Ref: LED_PARC. R-4 SUNP-G.2 "SANCHEZ BLANCA"_Aprobación Inicial_PL 32-2025 (jpb)

Departamento: Planeamiento y Gestión Urbanística/Servicio de Planificación y Ord. Urbanística
Expediente: PL 32/2025 Estudio de Detalle
Interesado: AEDAS HOMES OPCO SLU
Situación: PARC. R-4 SUNP-G.2 "SANCHEZ BLANCA"
Ref. Catastral: 6931601UF6663S0001SZ
Junta M. Distrito: 6. *Cruz de Humilladero*
Asunto: Informe técnico de Aprobación Inicial

Alineaciones y alturas según PPO

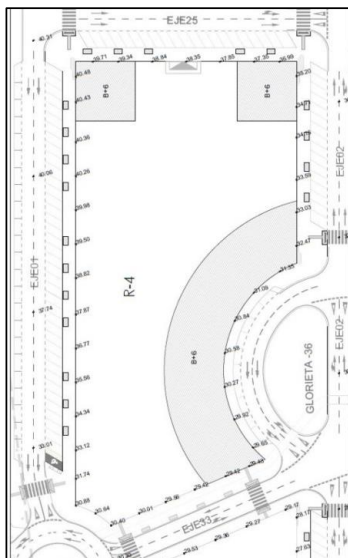
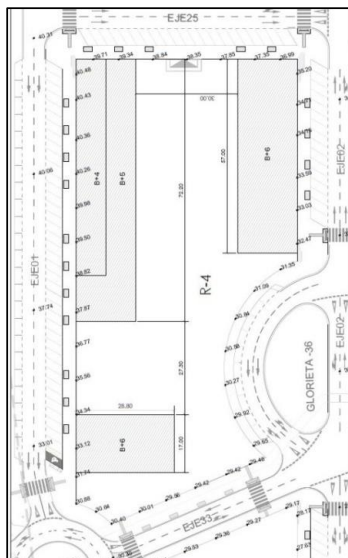
1. Dar continuidad a los volúmenes edificatorios de las parcelas colindantes, manteniendo dos volúmenes con alineación a vial e igual fondo edificable (17,50 m). El ED propone los mismos volúmenes pero con más dimensión longitudinal.
2. Crear un hito que remate la visual del eje central del sector con un volumen más centrado en el final del boulevard. El ED modifica la disposición curva y alineada a la rotonda de este volumen y mantiene una altura de PB+6.

La solución propuesta resuelve adecuadamente los problemas de composición de la parcela manteniendo las premisas de ordenación del plan de Sectorización. Respecto las aclaraciones solicitadas en informe previo de este Servicio de fecha 02/09/2025 se observa que:
